K断層の性状

K断層の連続性評価について

K断層の連続性評価について
K断層の性状(北西法面)

D-1トレンチ断面図(C-C')

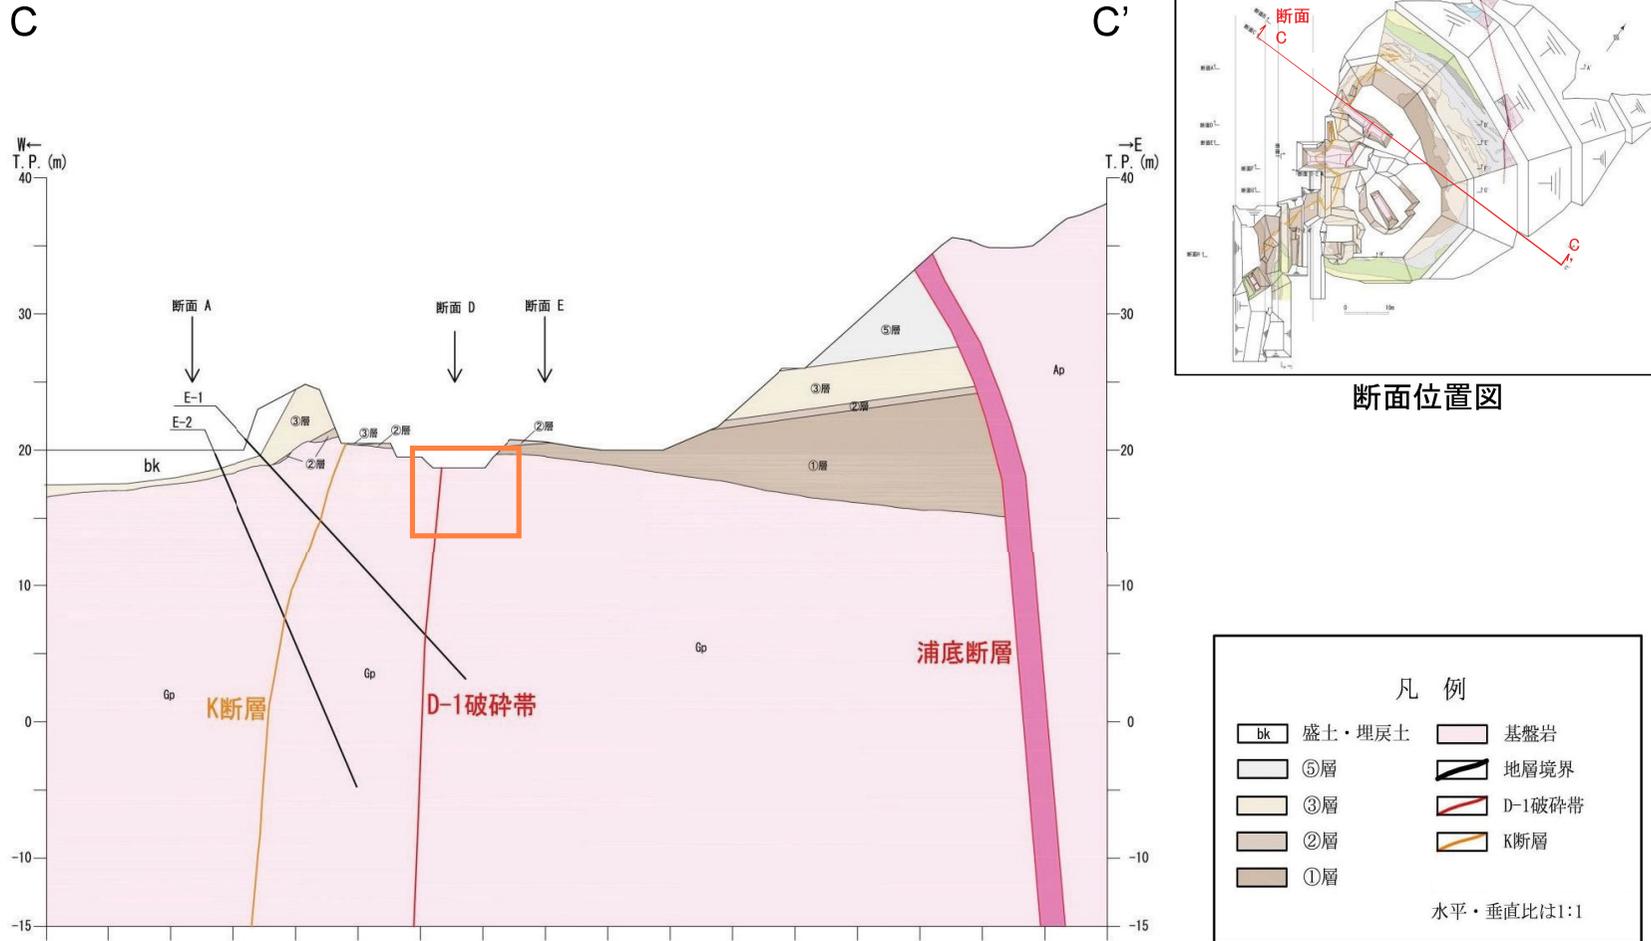
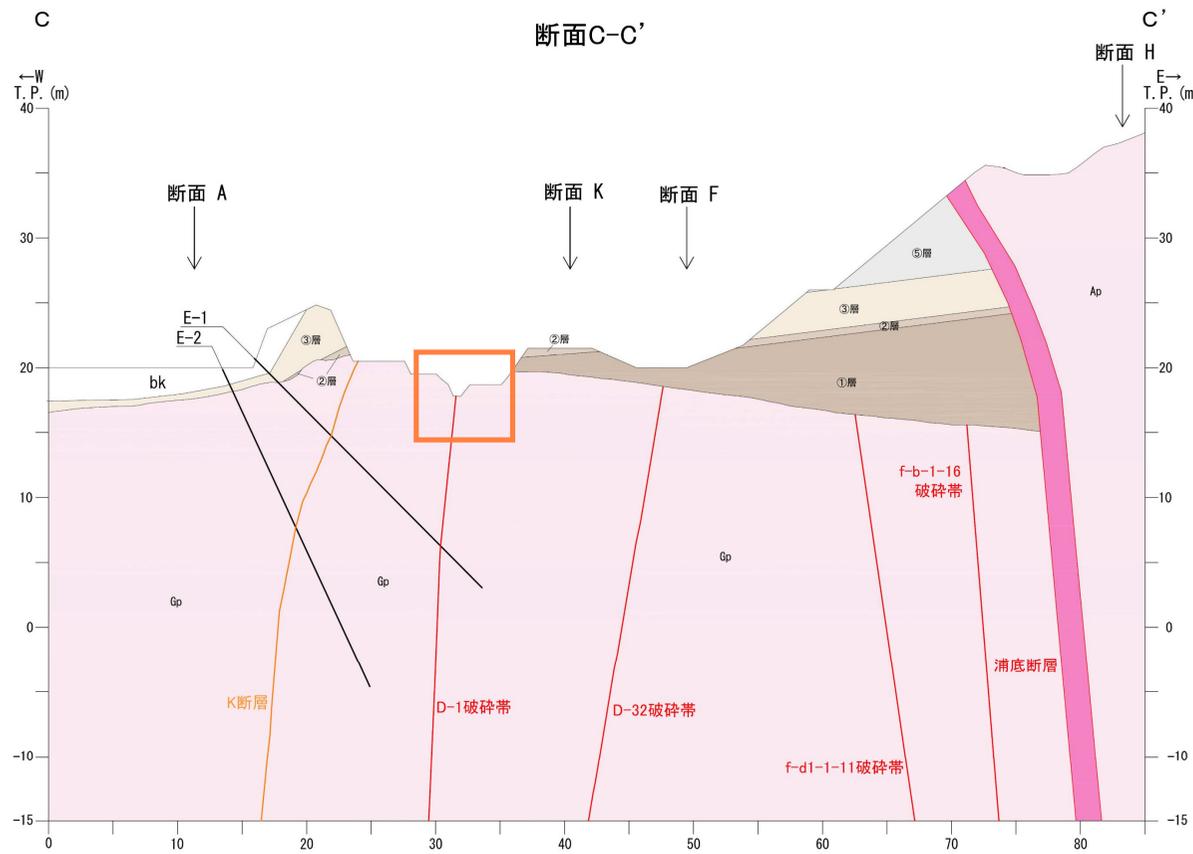
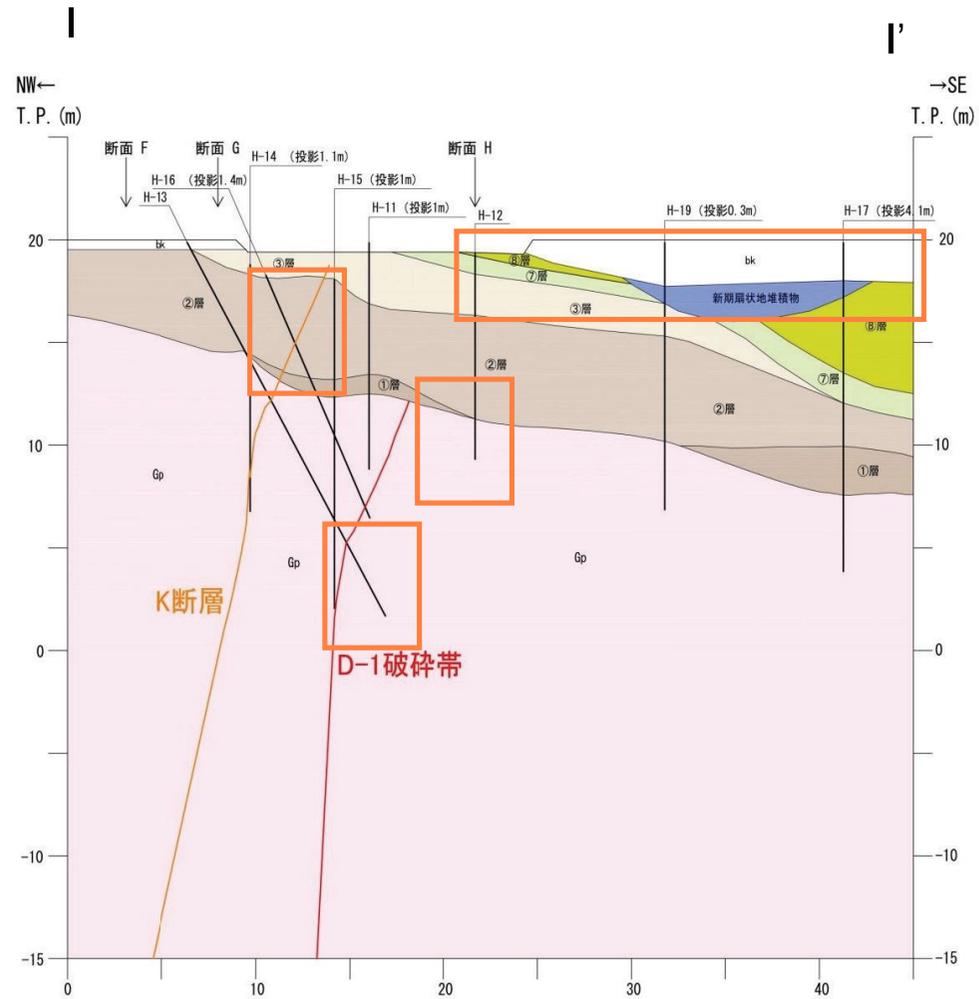
第536回審査会合資料 机上配布資料1
142 (D-1トレンチ断面図 (C-C'))
修正箇所：橙色枠

北西法面 スケッチ

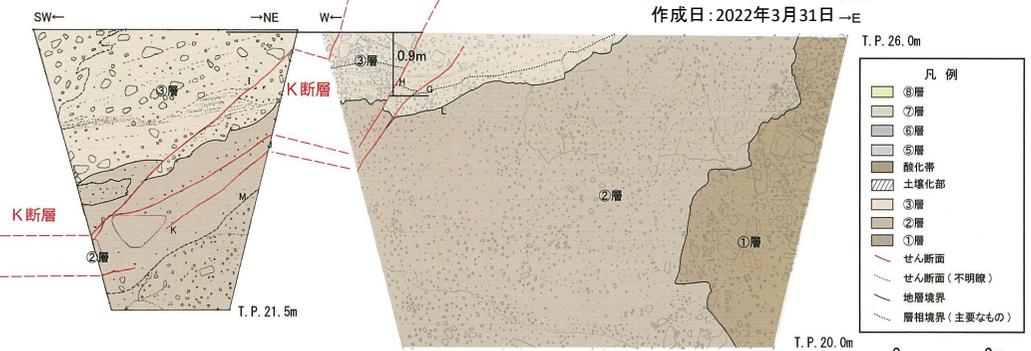
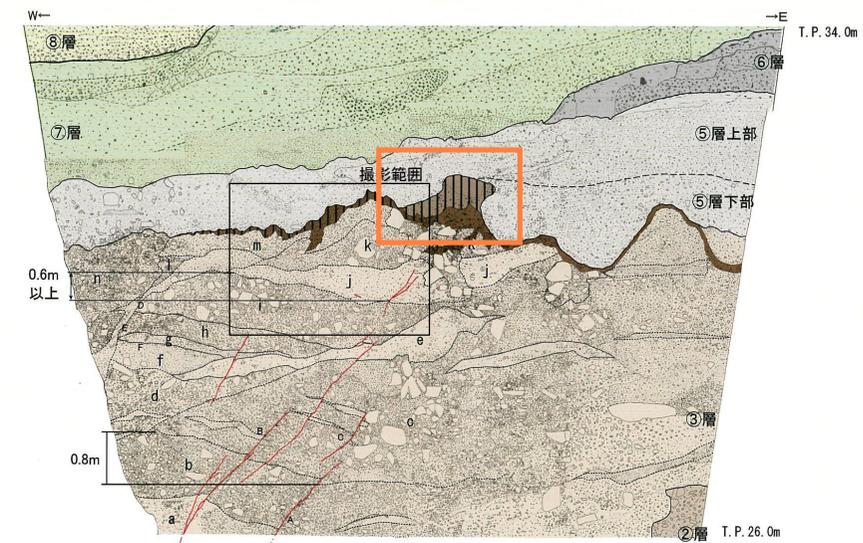
K断層の性状(北西法面) 146, 147: 最新版に修正 (土壌化範囲の観察結果の反映もれを修正)

②層の色調修正

K断層の性状(1-1ピット北面)

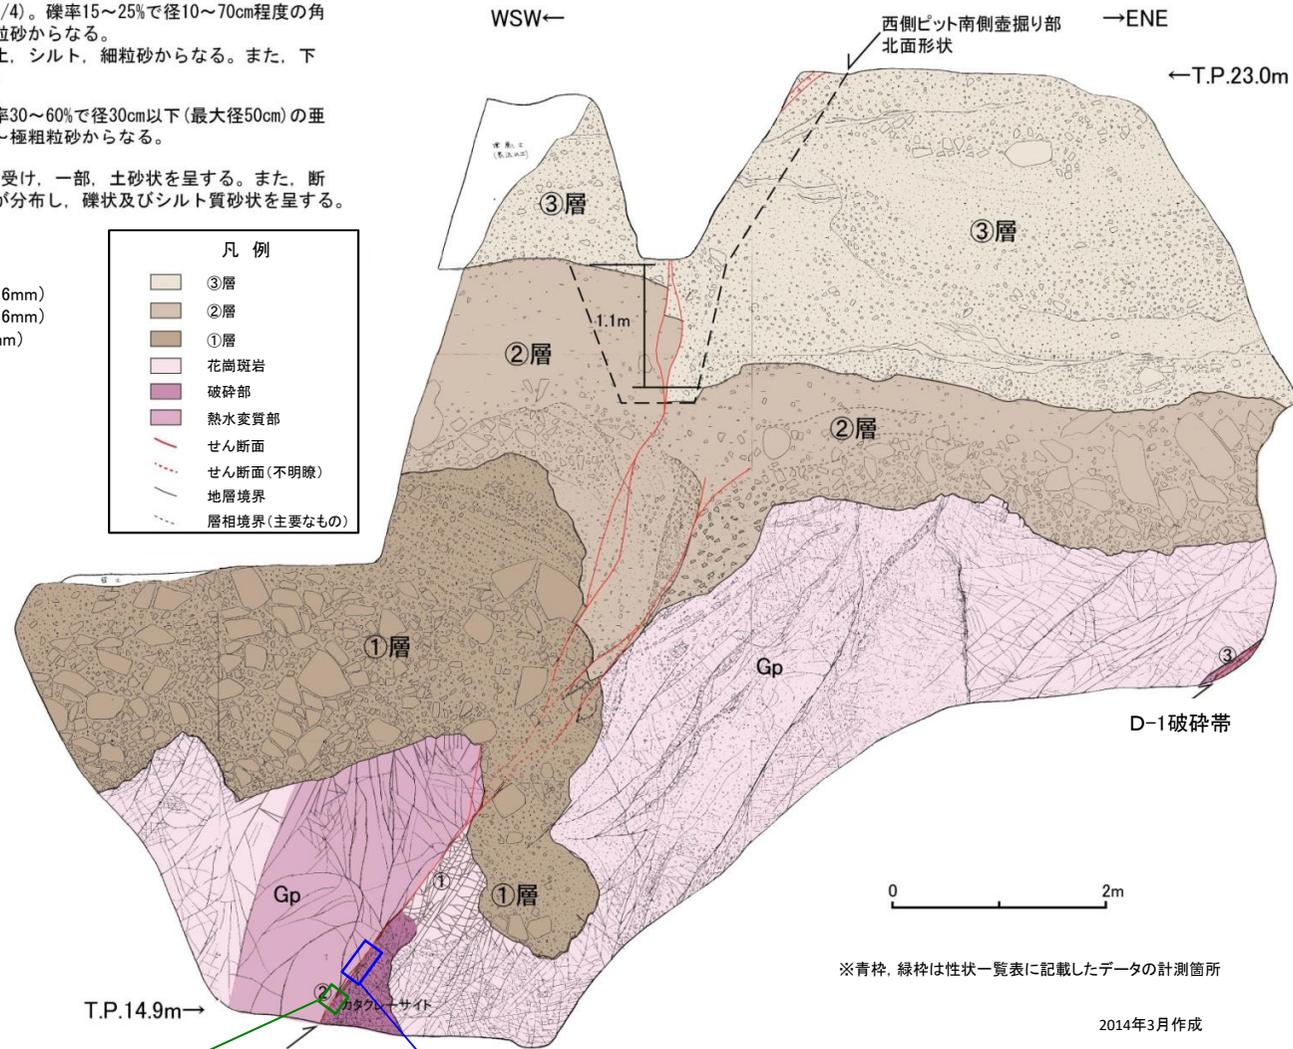
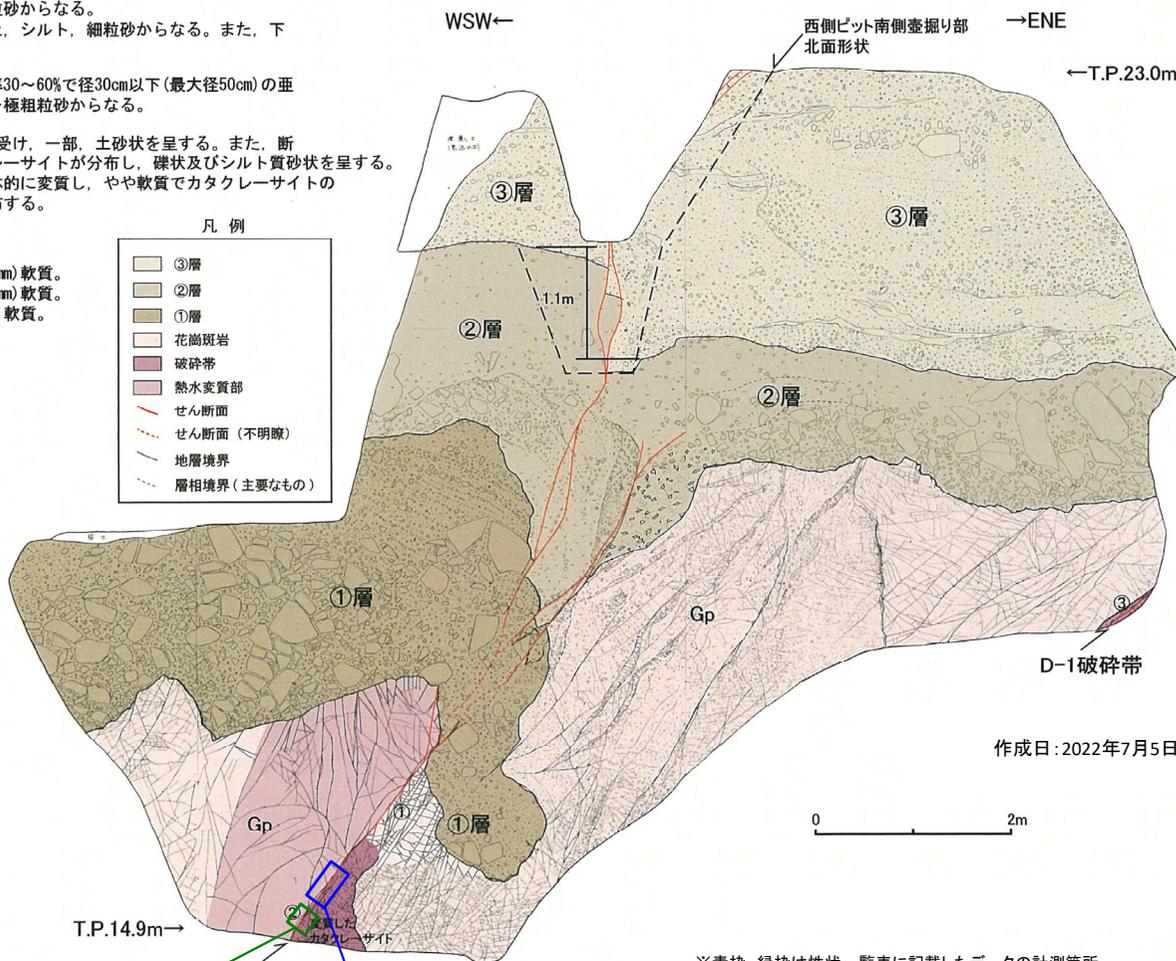
149 (D-1トレンチ1-1ピット北面) 修正箇所：橙色枠

149 : ①層の色調修正
